设计修改/变更通知单

上海古璞装饰 设计有限公司	项目名称	温州洞头珑头湾旅游度假小镇项目一J-08-03地块酒店	图纸图号	FR-20/FR-B235 FR-B231/FR-B133 FR-15
	建设单位	温州金桥建设开发有限公司	第 1 页 ， 共 1 页	
			日期	2024年10月10日

对投标图纸做出调整，相应调整如下：

产 品 名 称 PRODUCT NAME	编 号 SERIAL NUMBER
客房衣柜	FR-15

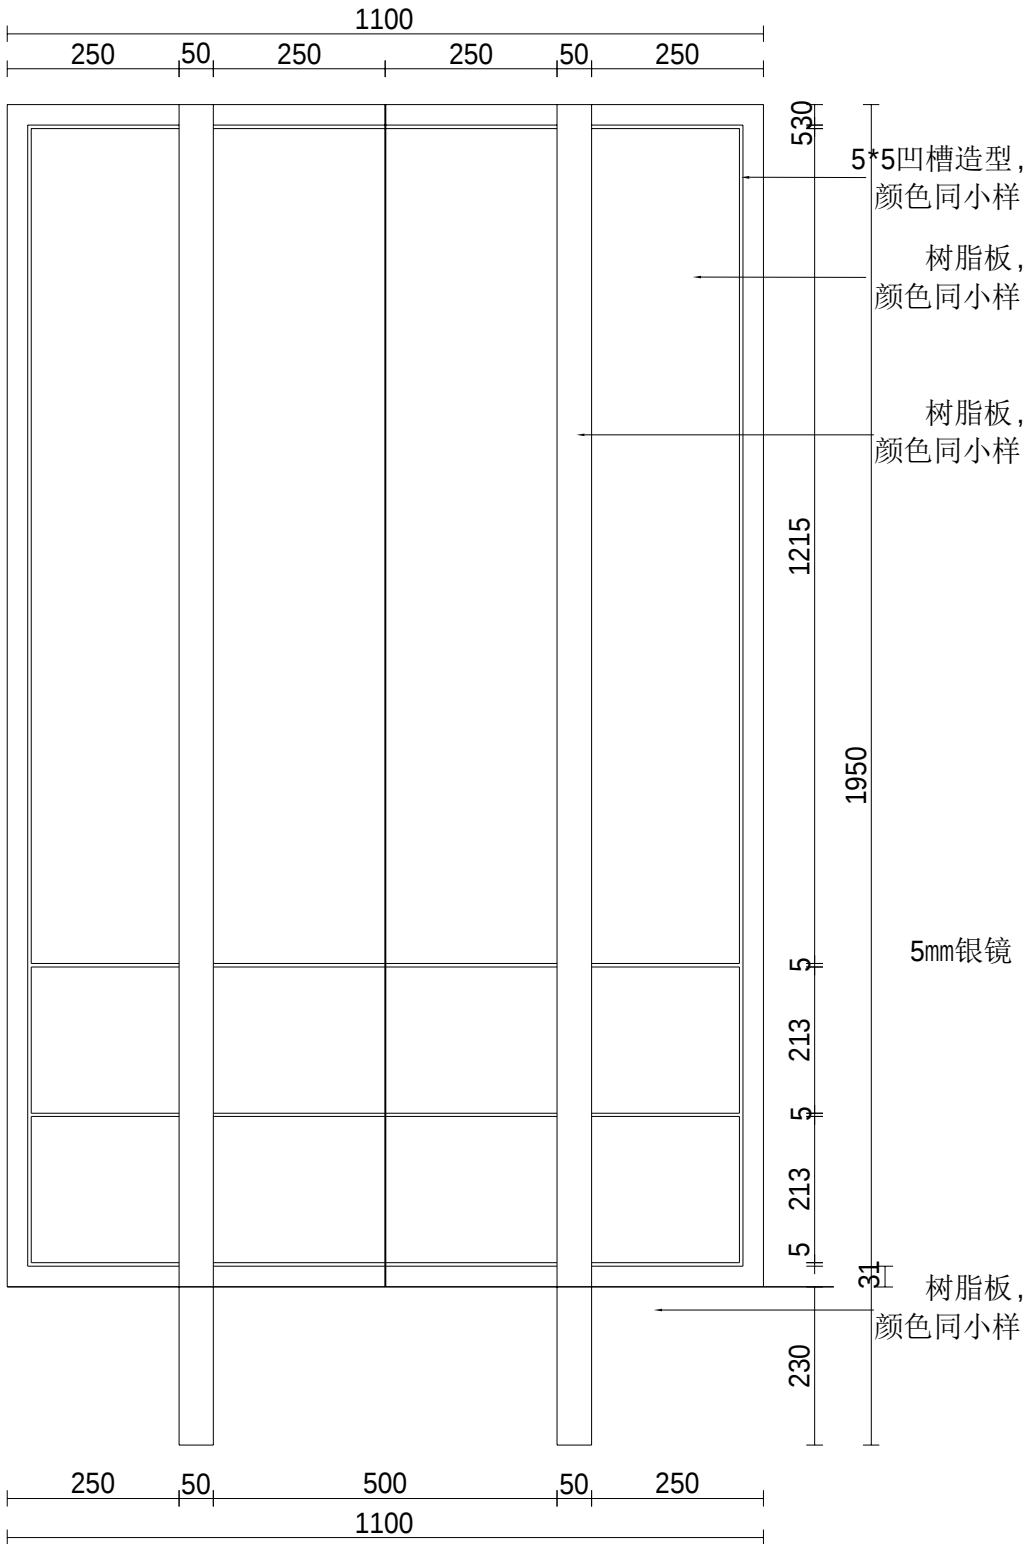
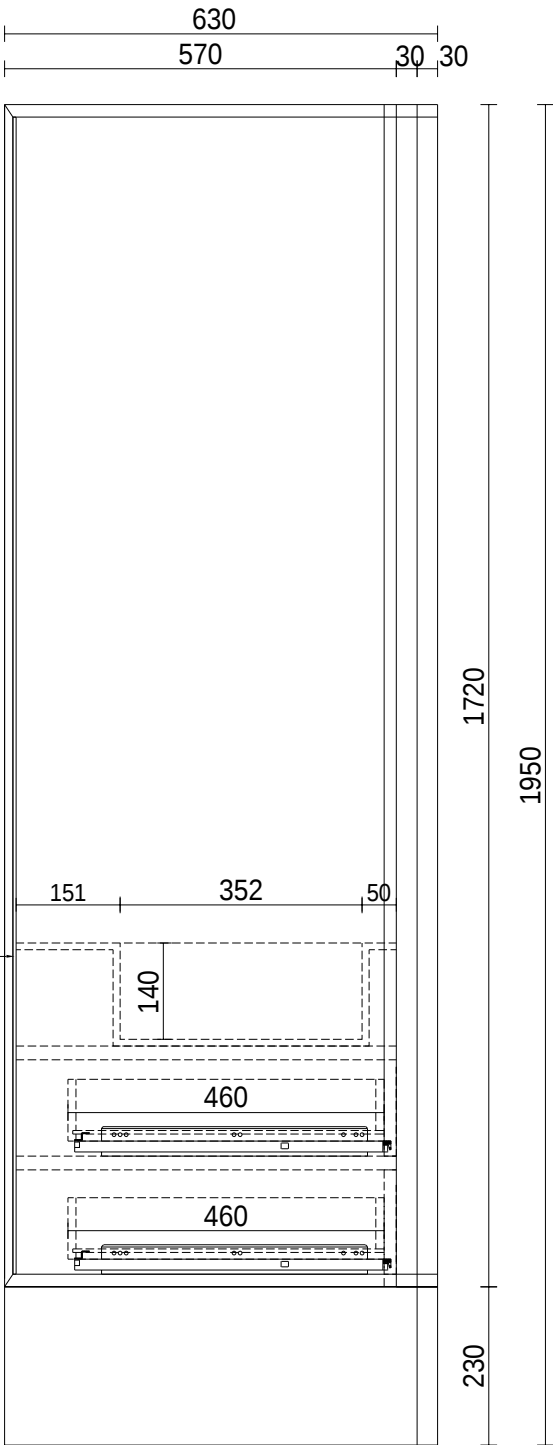
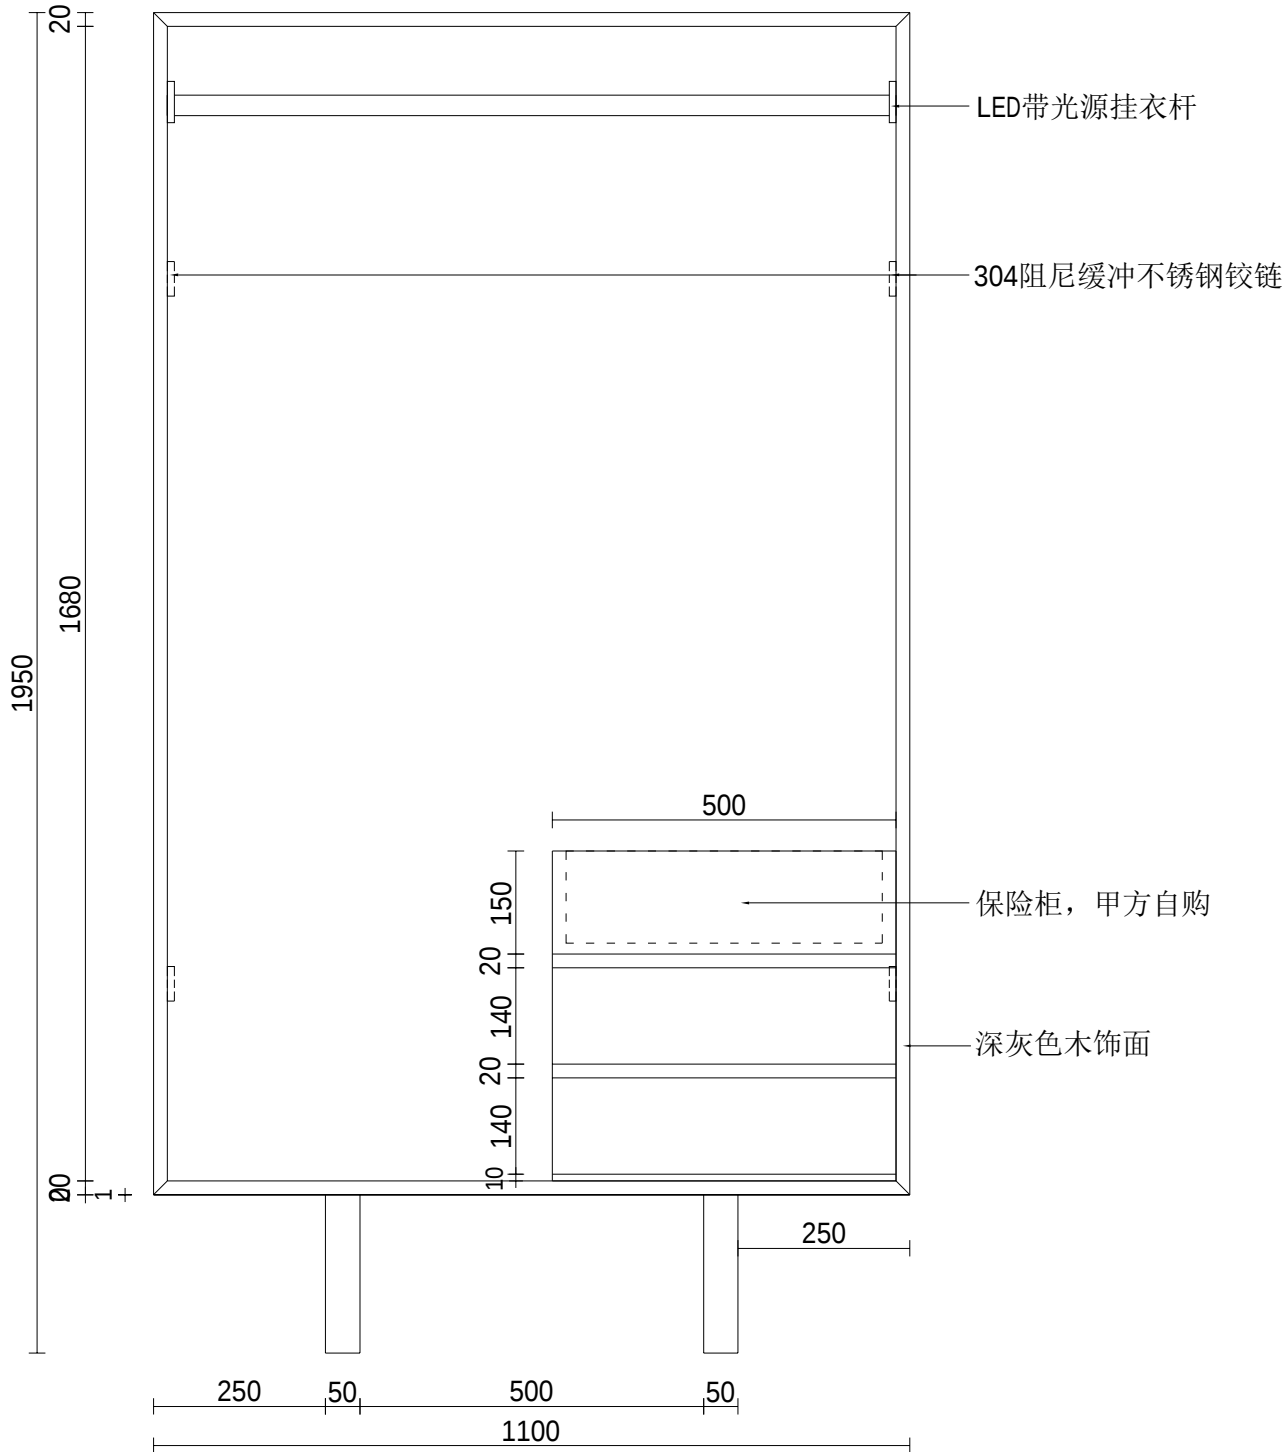
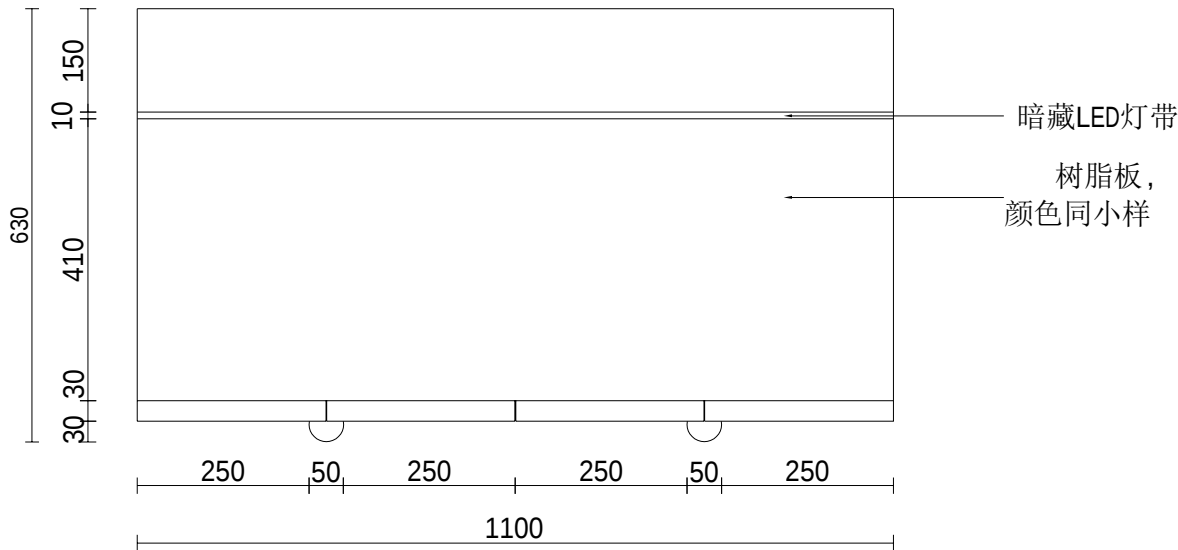
8、FR-15 客房（双床房）衣柜名称由客房迷你吧改为客房衣柜，编号由FR-N1改为FR-15
